Avaliação do Risco de Falha das Barragens de Rejeitos da Mina de Bauxita Mineração do Norte (MRN), Município de Oriximiná, Estado do Pará, Nordeste do Brasil

Steven H. Emerman, Malach Consulting, 785 N 200 W, Spanish Fork, Utah 84660, EUA,
E-mail: SHEmerman@gmail.com, Tel: 1-801-921-1228

Relatório elaborado a pedido da VoicesNGO
Apresentado em 27 de abril de 2026

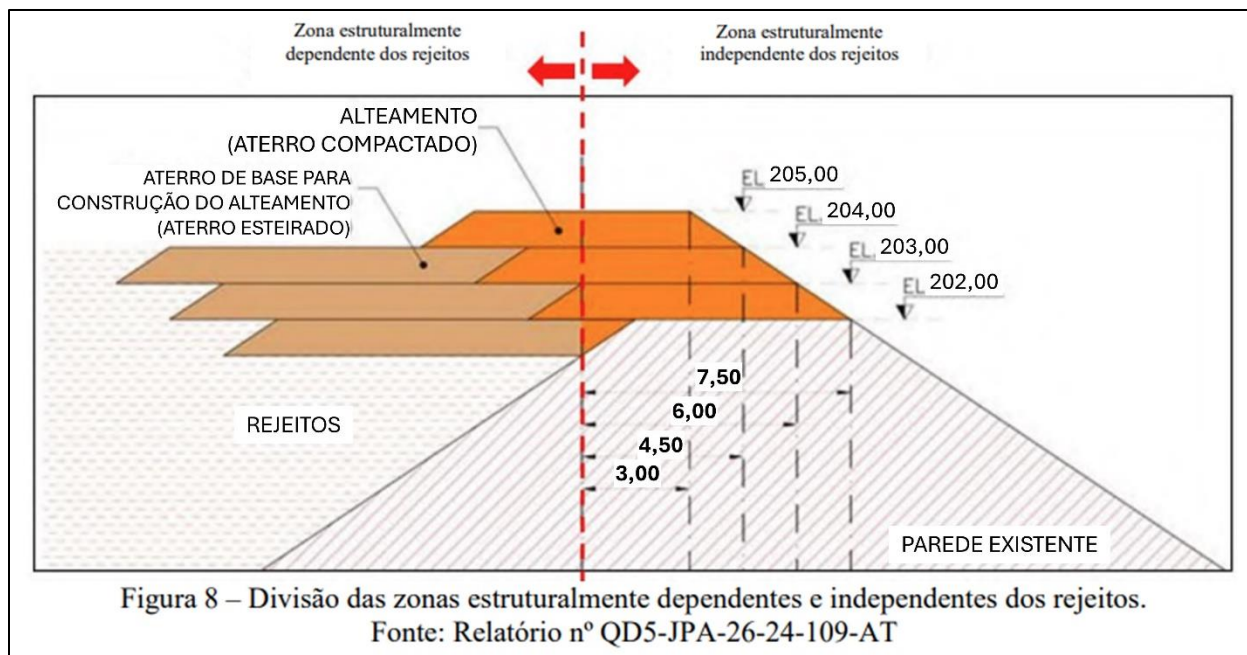
Figura 18b. De acordo com a Pimenta de Ávila Consultoria (2021), “A Figura 8 ilustra a delimitação entre a porção do maciço estruturalmente independente dos rejeitos (à direita do eixo em vermelho) da porção estruturalmente dependente dos rejeitos (à esquerda do eixo em vermelho), para o caso típico da MRN. Esta é, portanto, uma situação diferente do conceito clássico de alteamento por montante, onde os aterros de alteamentos estão completamente apoiados no rejeito e, logo, a estabilidade da estrutura é totalmente dependente da resistência do rejeito. Para a comprovação de que a condição de estabilidade das estruturas da MRN é independente da resistência do rejeito e dos materiais sobrejacentes ao mesmo, foram realizadas análises de estabilidade, desconsiderando-se a resistência do rejeito e dos materiais nele apoiados (aterro submerso e parte do aterro de alteamento). Os fatores de segurança obtidos são satisfatórios ($FS > 1,5$), indicando que a segurança das estruturas não é dependente da resistência dos rejeitos”. A expressão “o caso típico da MRN” confirma ainda mais que a barragem de rejeitos genérica na mina MRN foi construída utilizando o método a montante (comparar com as Figs. 5a e 18a). O restante da citação afirma, essencialmente, que as barragens de rejeitos não são realmente barragens a montante, uma vez que apresentam um fator de segurança aceitável, uma exceção que não tem base nas regulamentações brasileiras ou nos padrões da indústria. A seção transversal acima mostra claramente o material de construção da barragem sobre os rejeitos não compactados, indicando que a barragem de rejeitos foi alteada utilizando o método a montante (comparar com Fig. 5a). Figura da Pimenta de Ávila Consultoria (2021) com sobreposição de etiquetas maiores.

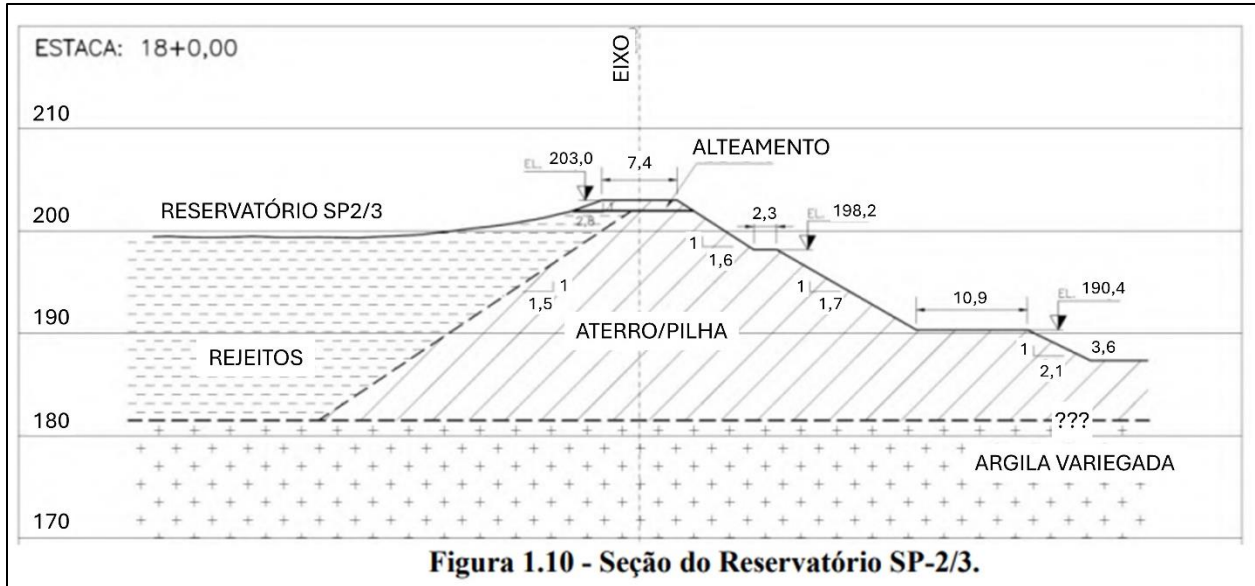
Figura 19a. A seção transversal da barragem de rejeitos SP2_3 mostra claramente a colocação do material de construção da barragem sobre os rejeitos não compactados, indicando que a barragem SP2_3 foi alteada utilizando o método a montante (comparar com Figs. 5a e 18a-b). Assim, a barragem de rejeitos SP2_3 foi corretamente classificada como uma barragem de montante (ver Tabela 2a). É importante notar também os taludes excessivamente íngremes (comparar com Fig. 17). Figura da DAM (2020c) com sobreposição de etiquetas maiores.

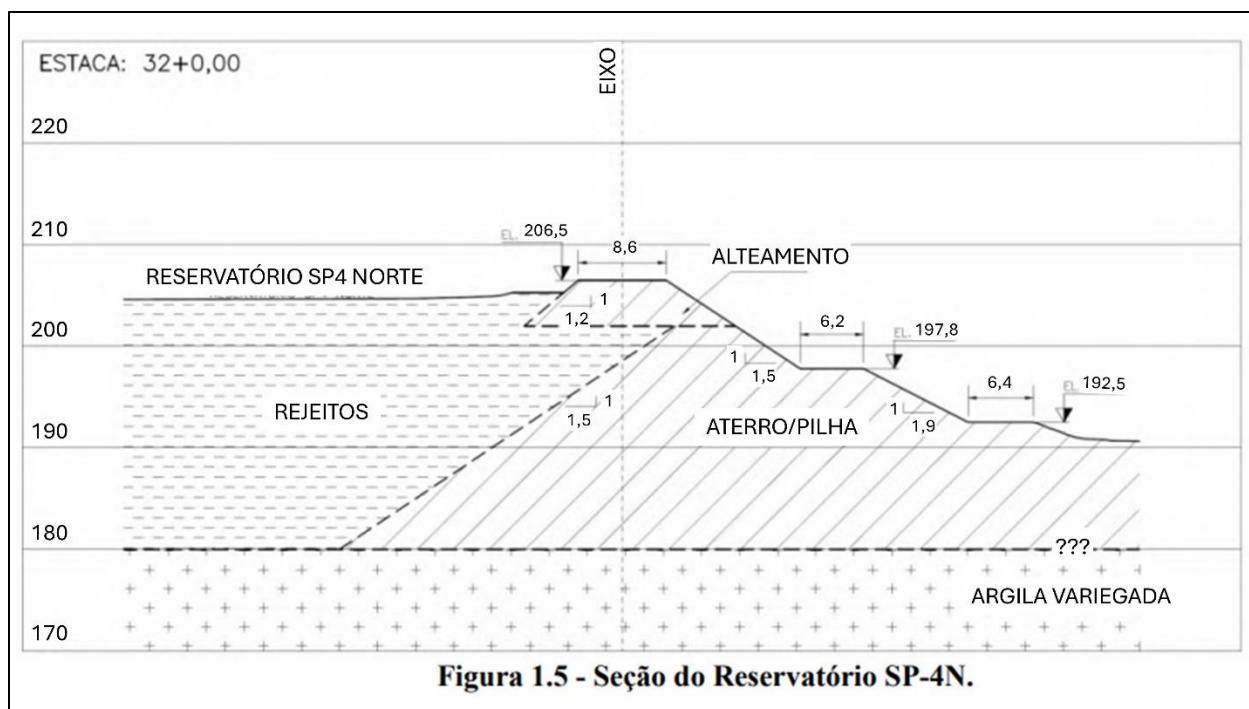
Figura 19b. A seção transversal da barragem de rejeitos SP4 Norte mostra claramente a colocação do material de construção da barragem sobre os rejeitos não compactados, indicando que a barragem SP4 Norte foi alteada utilizando o método a montante (comparar com Figs. 5a e 18a-b). Assim, a barragem de rejeitos SP4 Norte foi classificada incorretamente como uma barragem de linha central (ver Tabela 2a). É importante notar também os taludes excessivamente íngremes (comparar com Fig. 17). Figura da Pimenta de Ávila Consultoria (2020b) com sobreposição de etiquetas maiores.

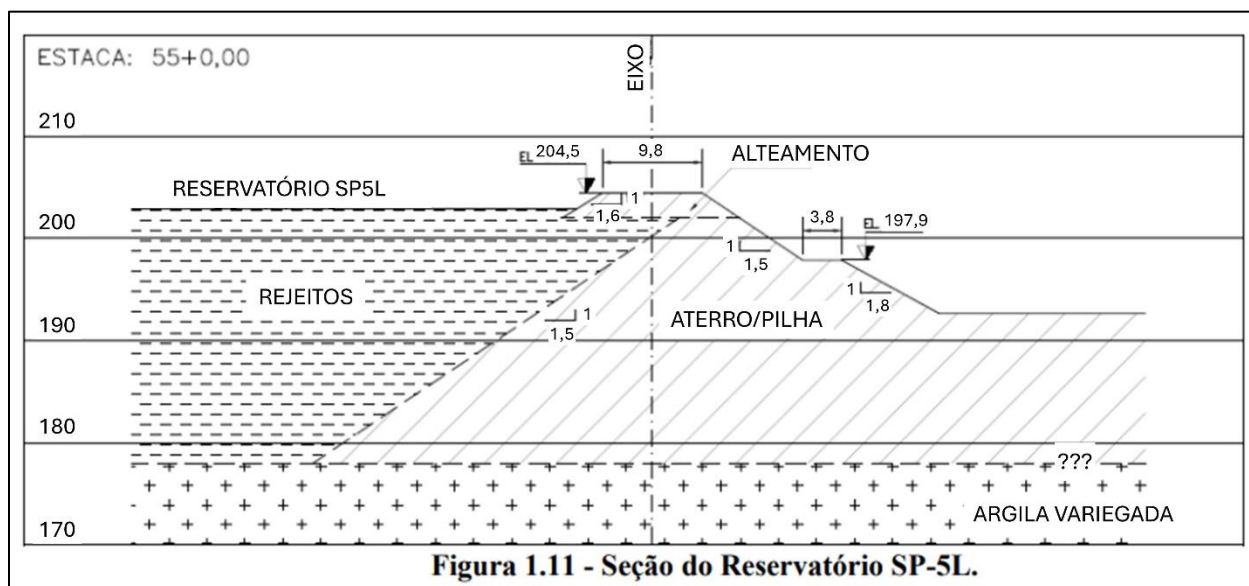
Figura 19c. A seção transversal da barragem de rejeitos SP5 Leste mostra claramente a colocação do material de construção da barragem sobre os rejeitos não compactados, indicando que a barragem SP5 Leste foi alteada utilizando o método a montante (comparar com Figs. 5a e 18a-b). Assim, a barragem de rejeitos SP5 Leste foi classificada incorretamente como uma barragem de linha central (ver Tabela 2a). É importante notar também os taludes excessivamente íngremes (comparar com Fig. 17). Figura da Pimenta de Ávila Consultoria (2020b) com sobreposição de etiquetas maiores.

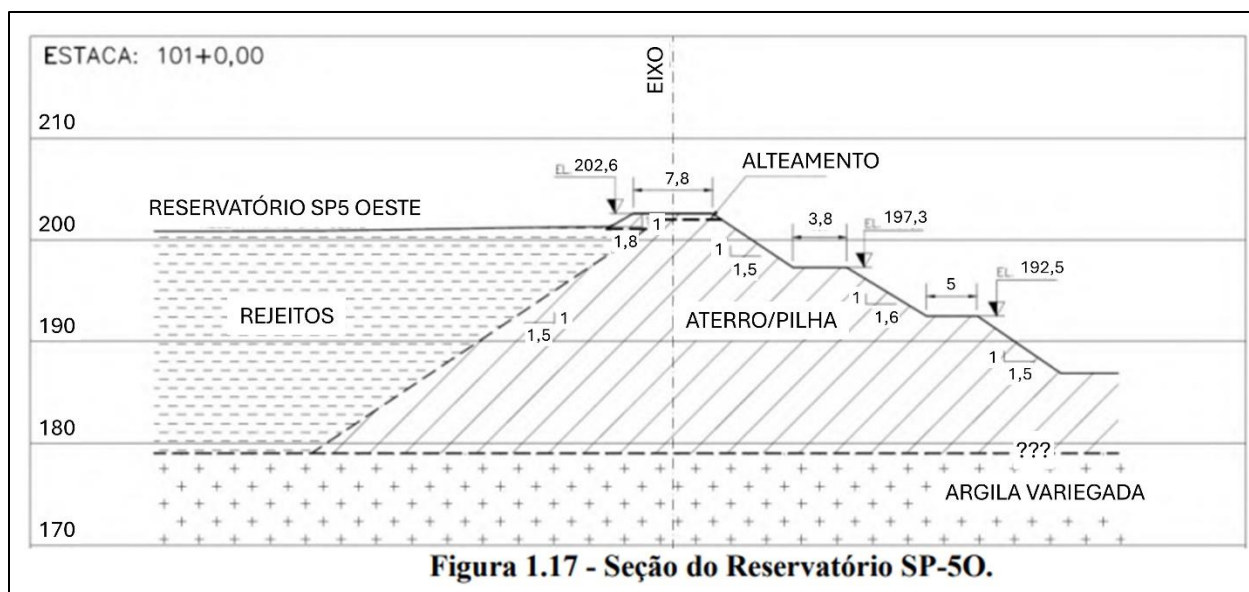
Figura 19d. A seção transversal da barragem de rejeitos SP5 Oeste mostra claramente a colocação do material de construção da barragem sobre os rejeitos não compactados, indicando que a barragem SP5 Oeste foi alteada utilizando o método a montante (comparar com Figs. 5a e 18a-b). Assim, a barragem de rejeitos SP5 Oeste foi classificada incorretamente como uma barragem de linha central (ver Tabela 2a). É importante notar também os taludes excessivamente íngremes (comparar com Fig. 17). Figura da Pimenta de Ávila Consultoria (2020b) com sobreposição de etiquetas maiores.

Figura 6.2 – Área de inundação – Ruptura do Reservatório SP-8

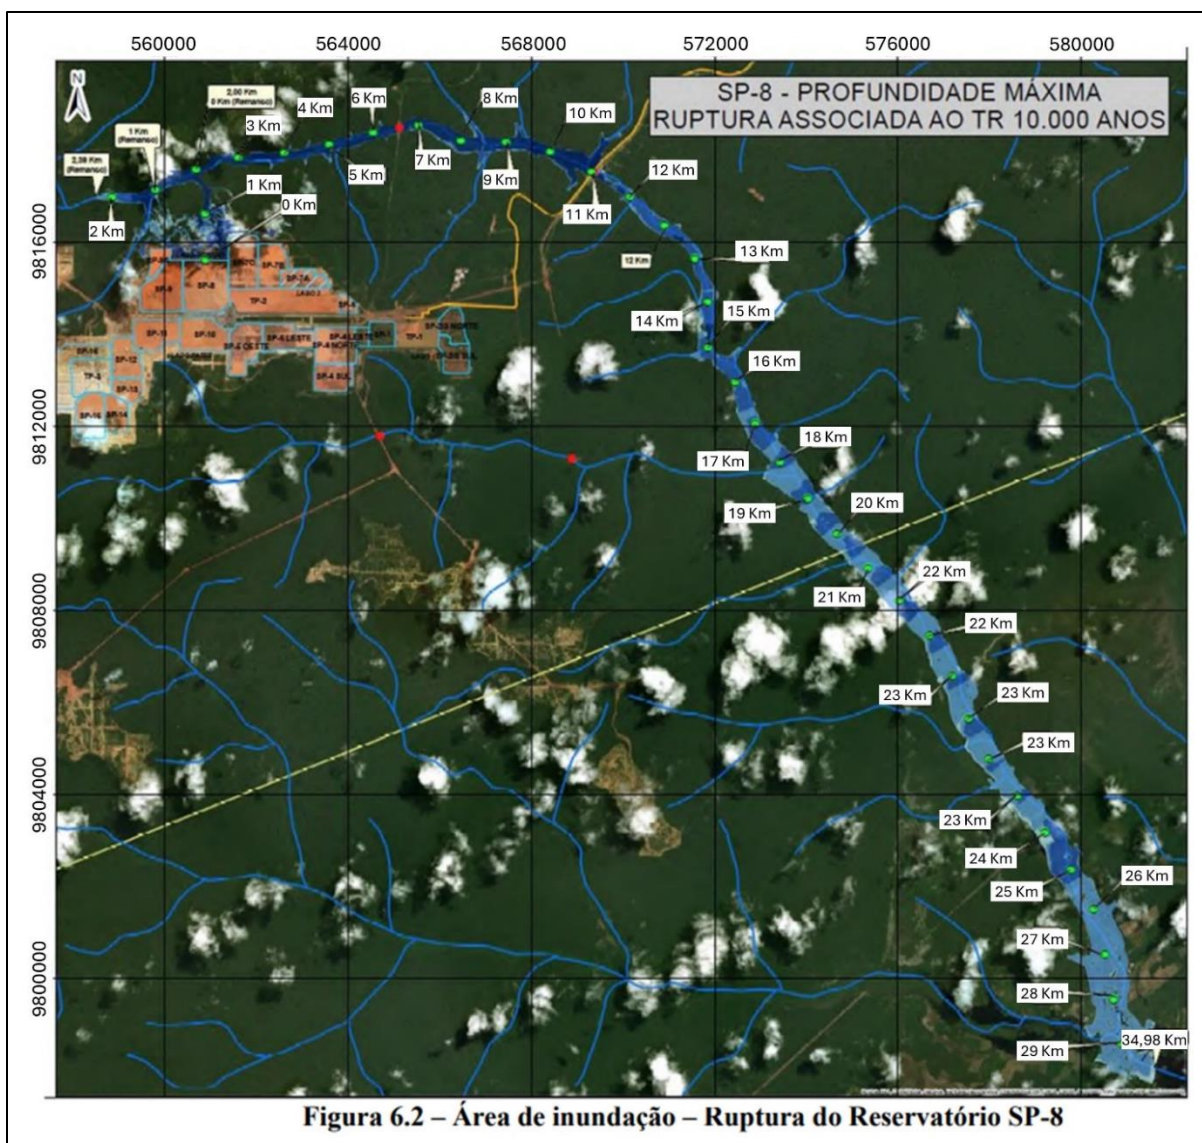
Figura 21a. A DAM (2020b) calculou a inundação que resultará da falha da barragem de rejeitos SP8 devido ao galgamento durante uma cheia com tempo de retorno de 10.000 anos. Notar a localização da comunidade de Sapucaá a sudeste da interseção das coordenadas 9800000 N e 580000 E (compare com Fig. 16a). Assim, o mapa esclarece que a inundação de rejeitos resultante de uma falha por galgamento da barragem SP8 atingirá e passará pela comunidade de Sapucaá, podendo obliterar a comunidade, como também foi demonstrado para as barragens de rejeitos TP1 (ver Fig. 16d) e TP2 (ver Fig. 16e). Em outras palavras, a atribuição da categoria “Existência de população a jusante” como Existente para as barragens de rejeitos TP1 e TP2 e a atribuição da categoria Infrequente para a barragem de rejeitos SP8 (compare Tabelas A5, B5 e N5) foi completamente arbitrária. Da mesma forma, a determinação de que as barragens de rejeitos TP1 e TP2 apresentavam faixa de classificação de Dano Potencial Associado de Alto, enquanto a barragem de rejeitos SP8 apresentava uma faixa de classificação de Médio, foi completamente arbitrária (ver Tabela 2b). Mesmo assim, em alguns aspectos, a inundação resultante da falha da barragem de rejeitos SP8 durante uma cheia com um tempo de retorno de 10.000 anos foi menor do que a inundação resultante de uma cheia com um tempo de retorno de 100 anos nos cursos d’água a jusante, sem qualquer falha de barragem de rejeitos (comparar com Fig. 16a). Assim, enquanto o mapa de inundação resultante da falha das barragens de rejeitos TP1 ou TP2 durante uma cheia com tempo de retorno de 10.000 anos supunha uma cheia com tempo de retorno de 100 anos nos cursos d’água a jusante (uma contradição ilógica) (ver Figs. 16d-f), o mapa de inundação resultante da falha da barragem de rejeitos SP8 supunha provavelmente a condição menos severa de fluxo normal nos cursos d’água a jusante (uma contradição ainda mais ilógica). O significado das cores não foi esclarecido em DAM (2020b). Figura da DAM (2020a) com sobreposição de etiquetas maiores.

Figura 6.3 – Área de inundação – Ruptura do Reservatório SP-9

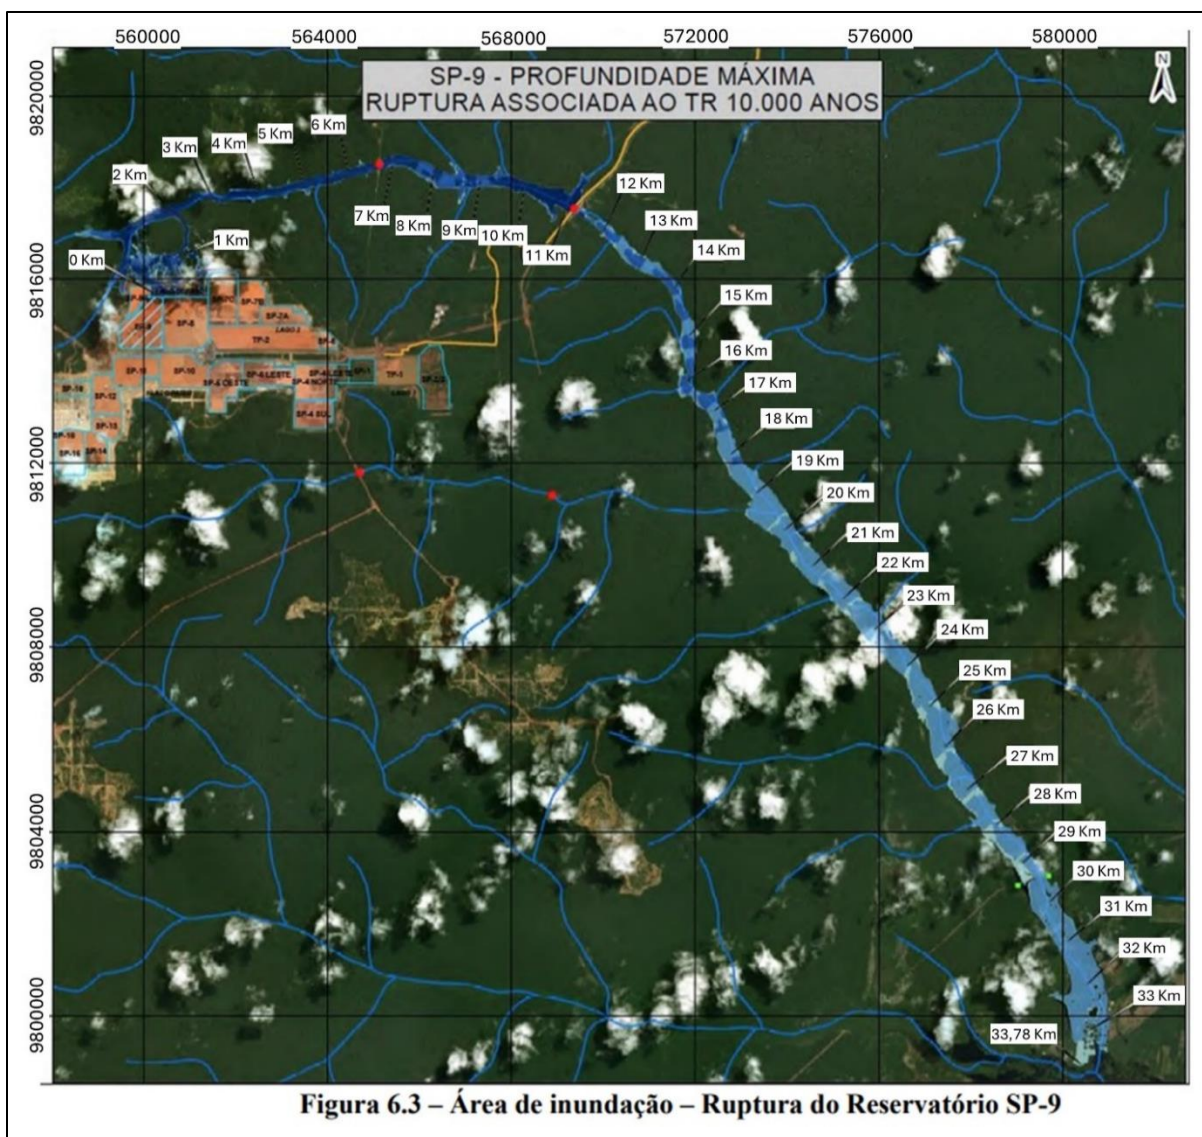
Figura 21b. A DAM (2020b) calculou a inundação que resultará da falha da barragem de rejeitos SP9 devido ao galgamento durante uma cheia com tempo de retorno de 10.000 anos. Notar a localização da comunidade de Sapucuá a sudeste da interseção das coordenadas 9800000 N e 580000 E (compare com Fig. 16a). Assim, o mapa esclarece que a inundação de rejeitos resultante de uma falha por galgamento da barragem SP9 atingirá e passará pela comunidade de Sapucuá, podendo obliterar a comunidade, como também foi demonstrado para as barragens de rejeitos TP1 (ver Fig. 16d) e TP2 (ver Fig. 16e). Em outras palavras, a atribuição da categoria “Existência de população a jusante” como Existente para as barragens de rejeitos TP1 e TP2 e a atribuição da categoria Infrequente para a barragem de rejeitos SP9 (compare Tabelas A5, B5 e N5) foi completamente arbitrária. Da mesma forma, a determinação de que as barragens de rejeitos TP1 e TP2 apresentavam faixa de classificação de Dano Potencial Associado de Alto, enquanto a barragem de rejeitos SP9 apresentava uma faixa de classificação de Médio, foi completamente arbitrária (ver Tabela 2b). Mesmo assim, em alguns aspectos, a inundação resultante da falha da barragem de rejeitos SP9 durante uma cheia com um tempo de retorno de 10.000 anos foi menor do que a inundação resultante de uma cheia com um tempo de retorno de 100 anos nos cursos d’água a jusante, sem qualquer falha de barragem de rejeitos (comparar com Fig. 16a). Assim, enquanto o mapa de inundação resultante da falha das barragens de rejeitos TP1 ou TP2 durante uma cheia com tempo de retorno de 10.000 anos supunha uma cheia com tempo de retorno de 100 anos nos cursos d’água a jusante (uma contradição ilógica) (ver Figs. 16d-f), o mapa de inundação resultante da falha da barragem de rejeitos SP9 supunha provavelmente a condição menos severa de fluxo normal nos cursos d’água a jusante (uma contradição ainda mais ilógica). O significado das cores não foi esclarecido em DAM (2020b). Figura da DAM (2020a) com sobreposição de etiquetas maiores.

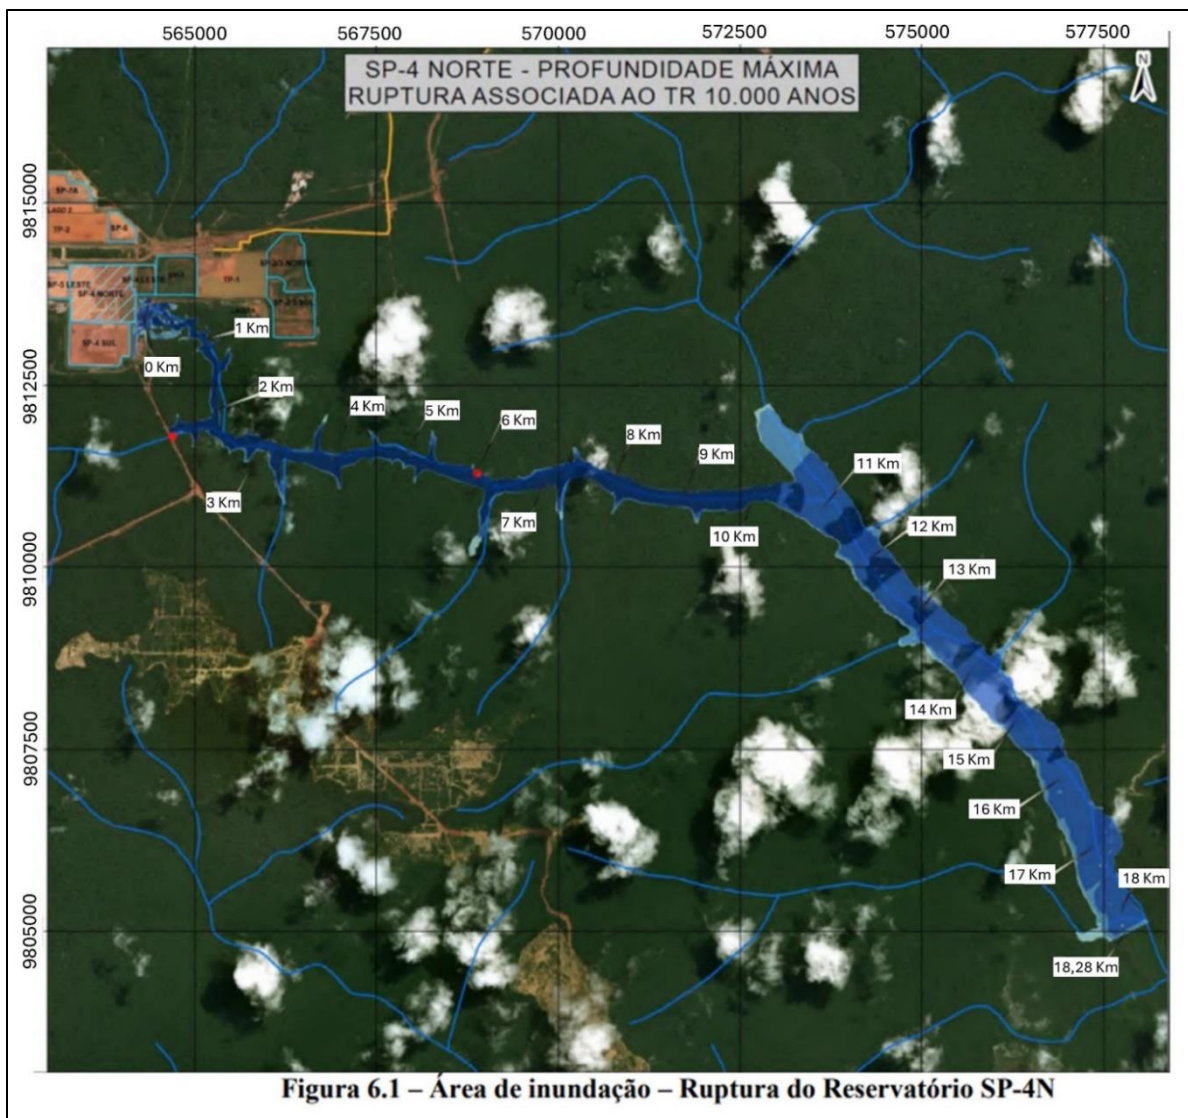
Figura 21c. A Pimenta de Ávila Consultoria (2020b) calculou a inundação que resultará da falha da barragem de rejeitos SP4 Norte devido ao galgamento durante uma cheia com tempo de retorno de 10.000 anos. Notar a localização da comunidade de Sapucuá a sudeste da interseção das coordenadas 9800000 N e 5800000 E (compare com Fig. 16a). Assim, o mapa esclarece que a inundação de rejeitos resultante de uma falha por galgamento da barragem SP4 Norte atingirá a Sapucuá, como também foi demonstrado para as barragens de rejeitos TP1 (ver Fig. 16d) e TP2 (ver Fig. 16e). Em outras palavras, a atribuição da categoria “Existência de população a jusante” como Existente para as barragens de rejeitos TP1 e TP2 e a atribuição da categoria Infrequente para a barragem de rejeitos SP4 Norte (compare Tabelas A5, B5 e N5) foi completamente arbitrária. Da mesma forma, a determinação de que as barragens de rejeitos TP1 e TP2 apresentavam faixa de classificação de Dano Potencial Associado de Alto, enquanto a barragem de rejeitos SP4 Norte apresentava uma faixa de classificação de Médio, foi completamente arbitrária (ver Tabela 2b). Mesmo assim, em alguns aspectos, a inundação resultante da falha da barragem de rejeitos SP4 Norte durante uma cheia com um tempo de retorno de 10.000 anos foi menor do que a inundação resultante de uma cheia com um tempo de retorno de 100 anos nos cursos d’água a jusante, sem qualquer falha de barragem de rejeitos (comparar com Fig. 16a). Assim, enquanto o mapa de inundação resultante da falha das barragens de rejeitos TP1 ou TP2 durante uma cheia com tempo de retorno de 10.000 anos supunha uma cheia com tempo de retorno de 100 anos nos cursos d’água a jusante (uma contradição ilógica) (ver Figs. 16d-f), o mapa de inundação resultante da falha da barragem de rejeitos SP4 Norte supunha provavelmente a condição menos severa de fluxo normal nos cursos d’água a jusante (uma contradição ainda mais ilógica). O significado das cores não foi esclarecido em Pimenta de Ávila Consultoria (2020b). Figura da Pimenta de Ávila Consultoria (2020b) com sobreposição de etiquetas maiores.
